Anlagenübersicht zum Schaltplan:

BK1-025-085

**Fahrt mit FR4, 1 Kondensatorlüfter,
2 Verdampferlüfter, optional mit Heißgasabtauung,**

| a3 Optionaler VD1013 hinzu 16.10.12 S. Kroll | SCHALTPLAN |

| a1 Stecker P war 4polig 17.11.09 S. Pflüger | 1/2 K1-025-085 |

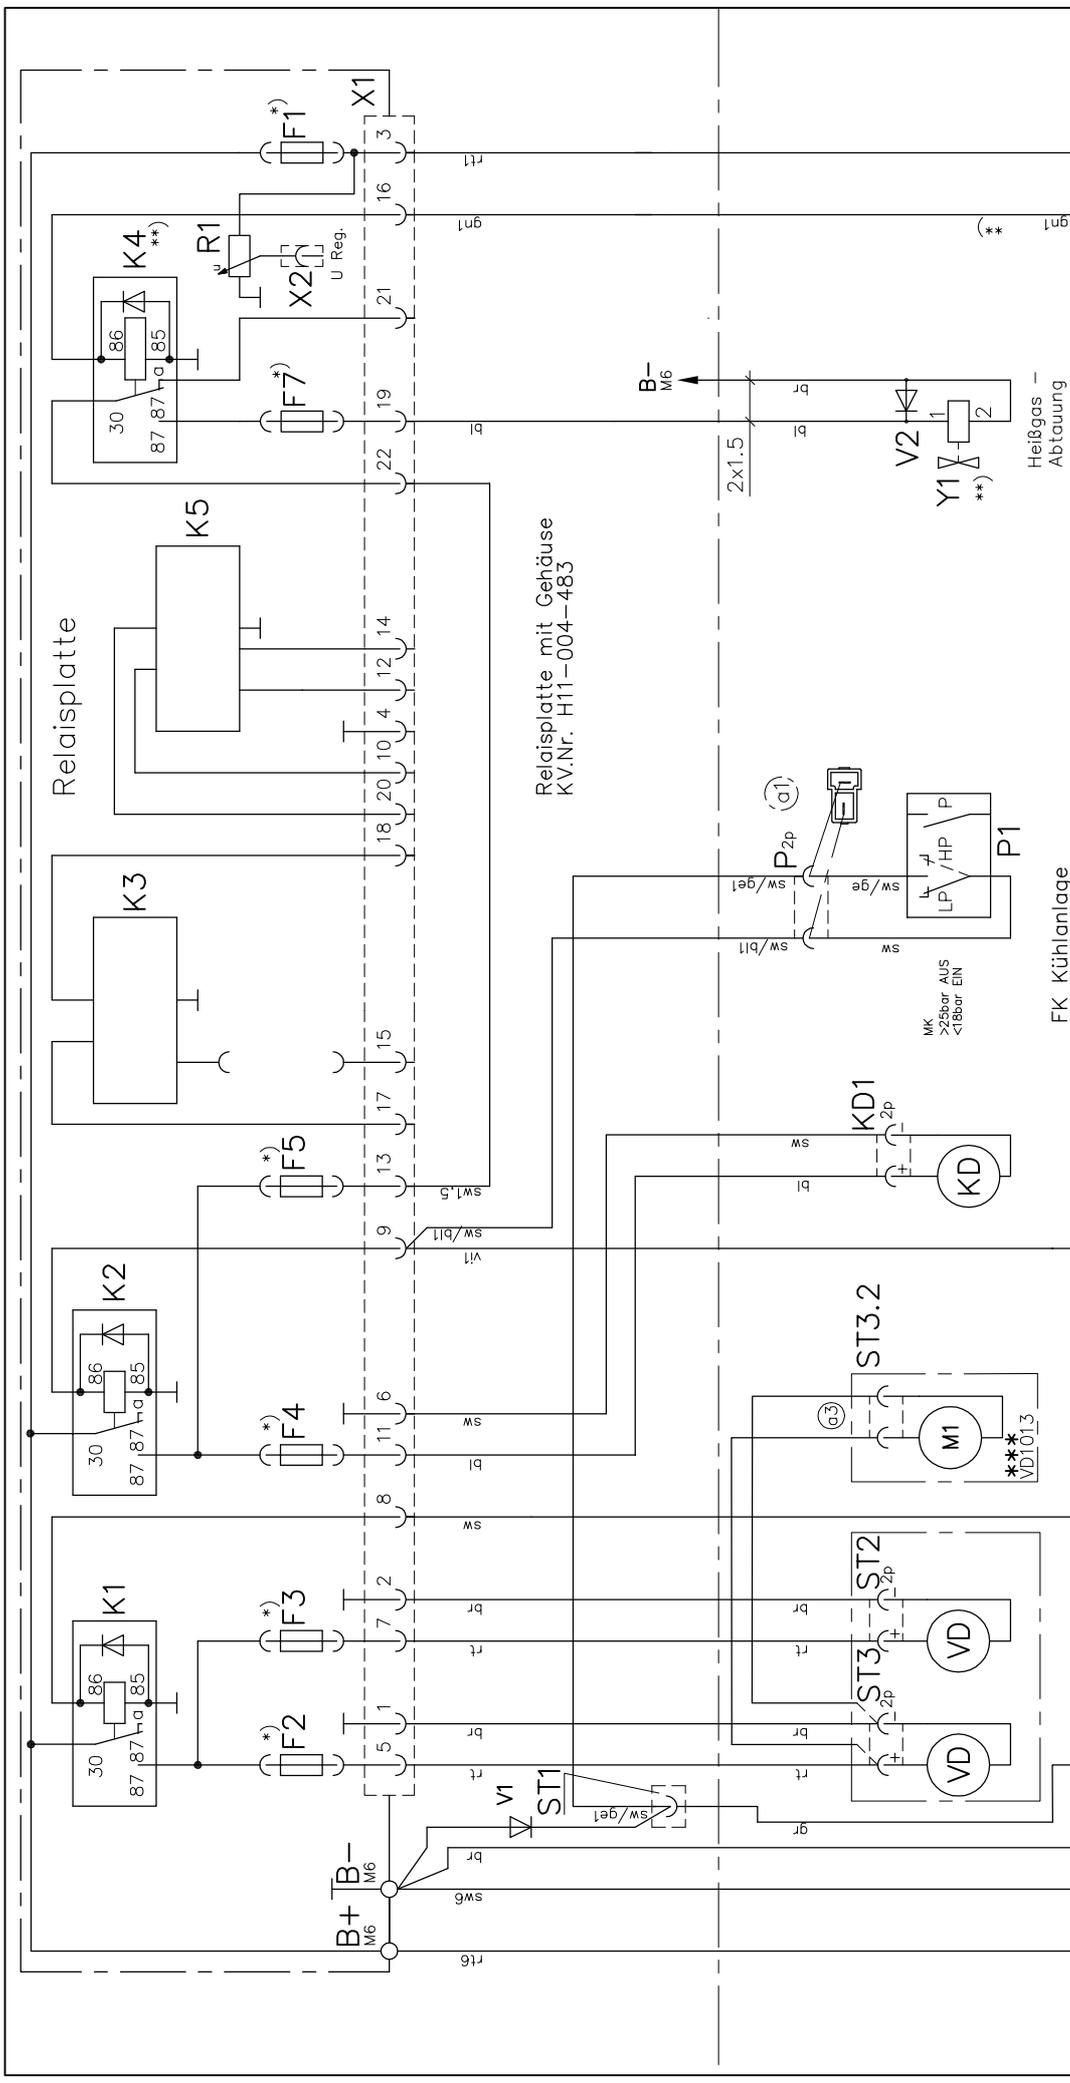
Änderungsmitteilung:

a04: Absicherung F2, F3, F4 geändert.

Sicherungsautomaten durch Schmelzsicherungen ersetzt.
